**PROYECTO: PLAYA CARACOL SEASIDE.**

**RESPUESTA A PRIMERA AMPLIACIÓN DE INFORMACIÓN  
SOLICITADA MEDIANTE EL OFICIO DEIA-DEEIA-AC-0151-2007-  
2023**

Panamá, 20 de julio de 2023  
DEIA-DEEIA-AC-0151-2007-2023

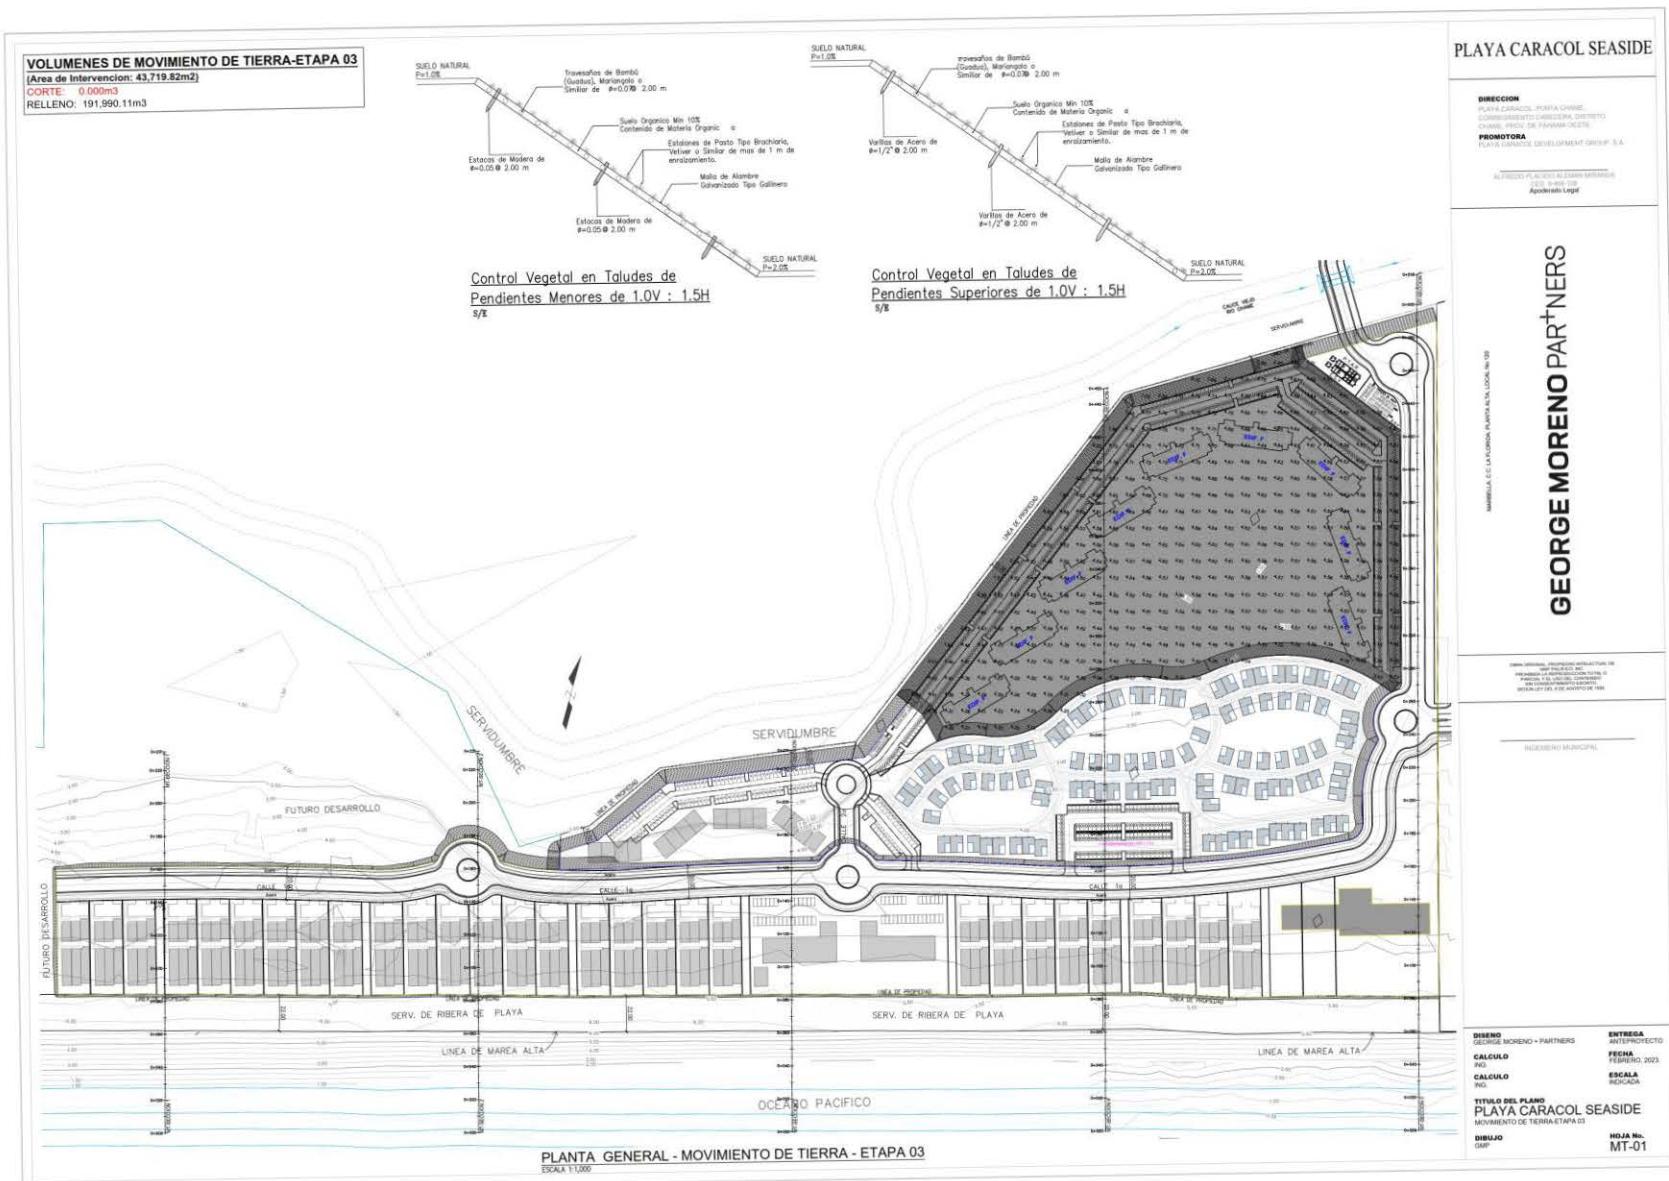
- a. Presentar coordenadas UTM de ubicación del campamento e indicar su área.
- b. Presentar planos de los perfiles de corte y relleno, donde se establezca: el volumen de movimiento de tierra a generar en el proyecto y el volumen de material de relleno e indicar los niveles seguros de terracería.

COORDENADAS CAMPAMENTO DATUM WGS84	
ESTE	NORTE
632845.210	947717.494
632857.235	947717.798
632888.442	947696.467
632890.909	947686.128
632867.179	947679.938
632866.527	947679.809
632864.933	947679.858
632862.644	947680.944
632860.773	947682.150
632857.688	947683.559
632857.688	947683.559
<b>Área Total</b>	<b>1071.19m<sup>2</sup></b>

Ver plano en donde se aprecia el sitio propuesto en la página siguiente.

- b. En las páginas siguientes se presentan los planos de los perfiles de corte y relleno solicitados en donde aparece la información requerida.

PLANTA GENERAL - UBICACION DE PUNTO DE DESCARGA DE P.T.A.R.  
ESCALA 1:250

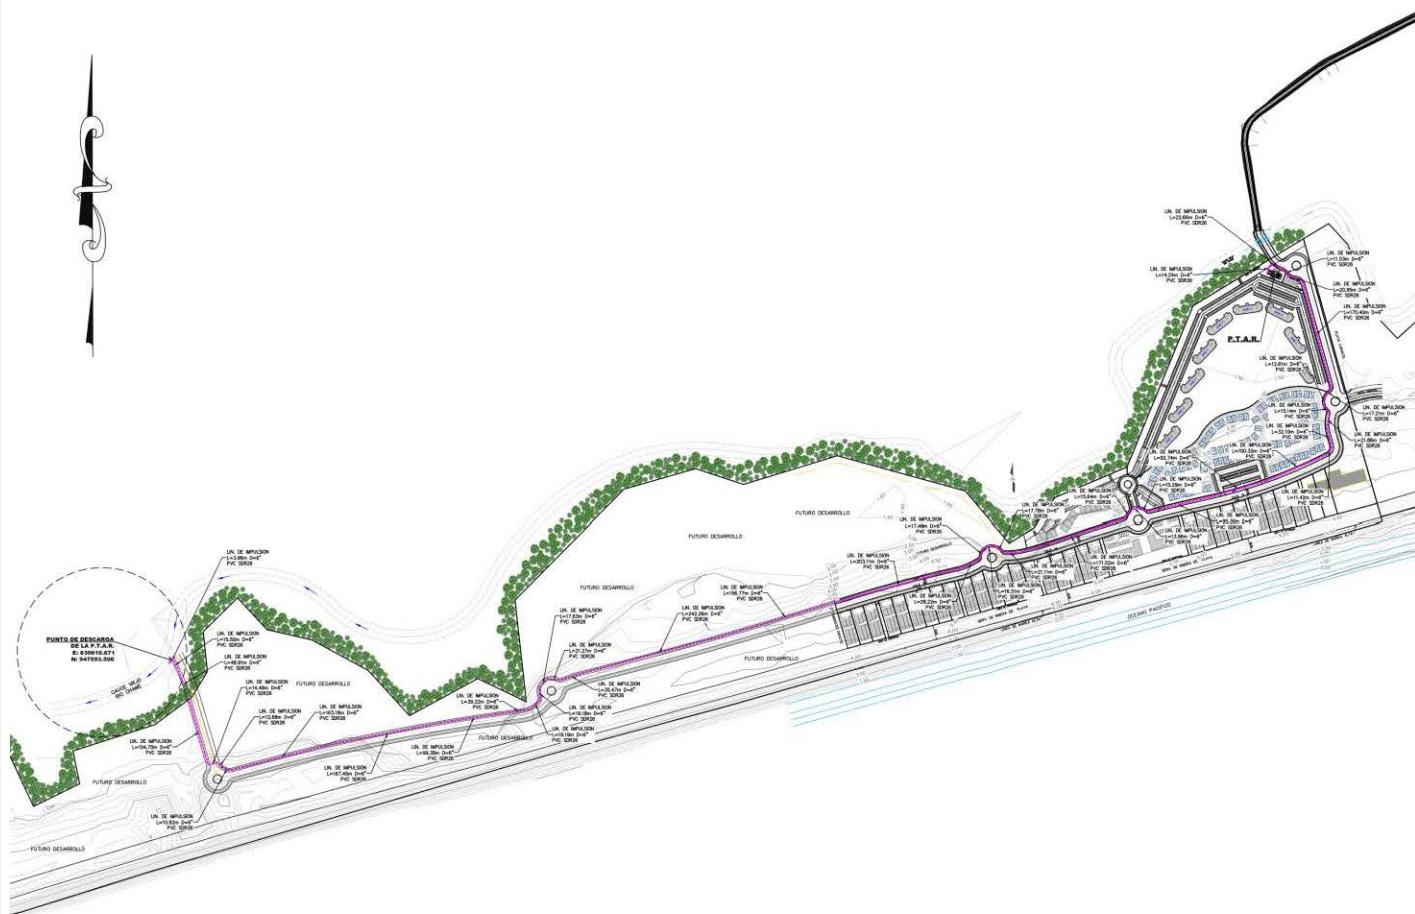
- a. Indicar qué alternativas de tratamiento se proponen en caso de que en algunas secciones el suelo no cuente con las características óptimas de infiltración, para la construcción de un tanque séptico.

- a. La empresa promotora del proyecto aclara que no será necesario el uso de sistemas de tratamiento de aguas residuales individuales, o mejor conocidos como tanques sépticos, y en su reemplazo se contempló el diseño y construcción de una Planta de Tratamiento de Aguas Residuales (PTAR) con capacidad para tratar las descargas de 1,300 unidades de vivienda, con un volumen general de tratamiento necesario de 520,000 GPD.

En las siguientes páginas se presenta la Memoria Técnica Descriptiva del sistema, así como el plano en donde se aprecia la ubicación de la PTAR, la trayectoria del emisario y el punto de descarga propuesto.

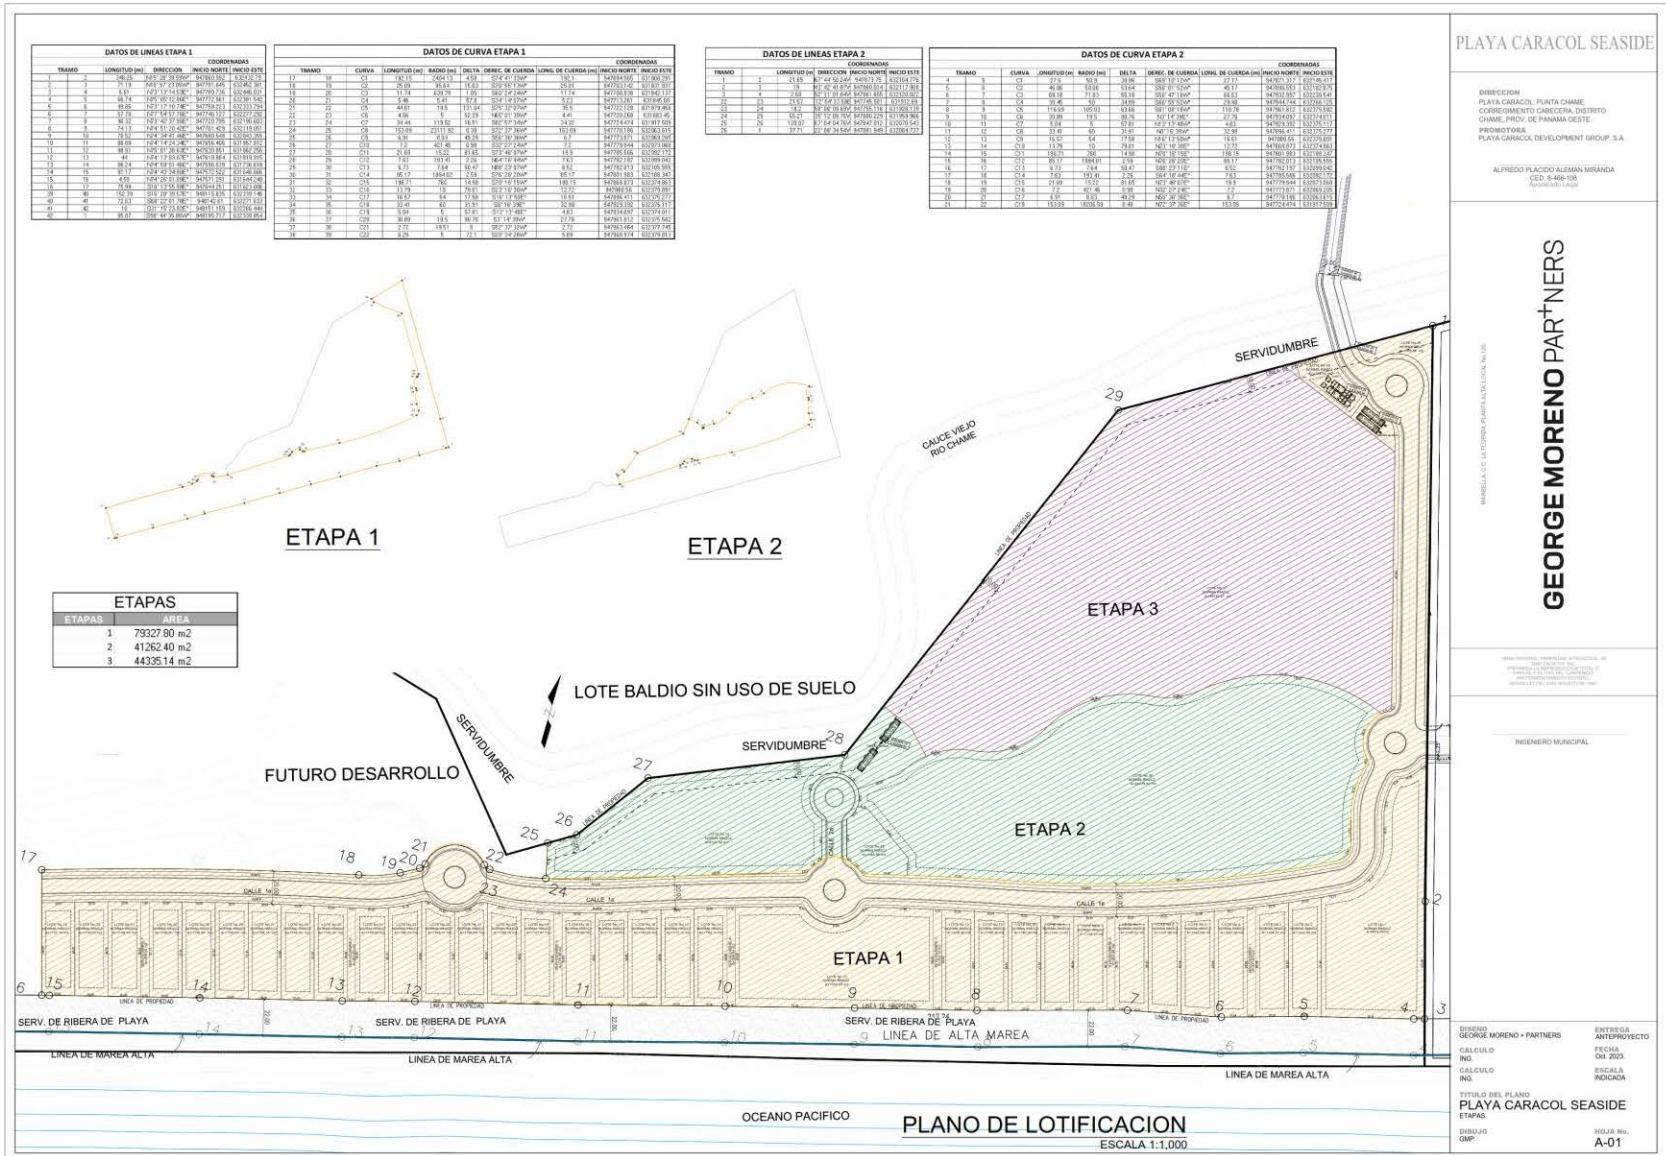
- d. Coordenadas UTM del alineamiento de la LAMO, una vez obtenida la demarcación por el Instituto Geográfico Nacional Tommy Guardia.
- e. Plano legible polígono del proyecto que contenga todas etapas e infraestructuras a desarrollar y en el que se demarque la distancia señalada en la Resolución que aprueba la viabilidad.

- d. Como parte de la evaluación elaborada para la Demarcación de la Línea de Alta Marea Ordinaria (LAMO) se incluyeron en el informe elaborado por el Instituto Tommy Guardia las coordenadas que se adjuntan a continuación y en formato Excel en el archivo digital que acompaña a este documento:

- e. En la siguiente página se aporta el plano en donde se contemplan todas las etapas a desarrollar en el proyecto, y en donde se aprecia el retiro de 22 mts exigidos por el Instituto Geográfico Nacional Tommy Guardia de ANATI.

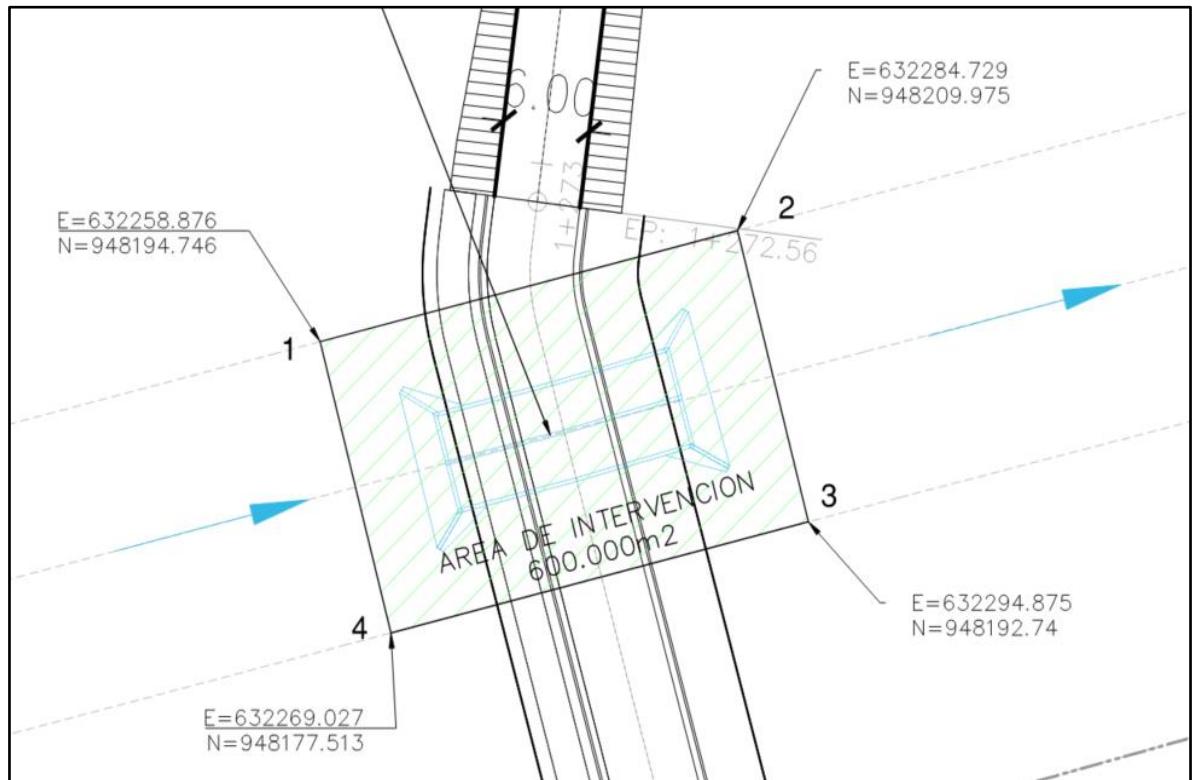
- a. Representar en plano, el alineamiento con coordenadas UTM de la calle que interconectará por el lado norte con el proyecto propuesto.
- b. Aportar coordenadas UTM de ubicación de la obra en cauce sobre el estero.
- c. Presentar planos del diseño del proyecto (digital), donde se aprecien los diferentes usos de suelo o código de zona, componentes, etapas, etc.

- a. Ver plano en la siguiente página, en donde se aprecia la interconexión vial.
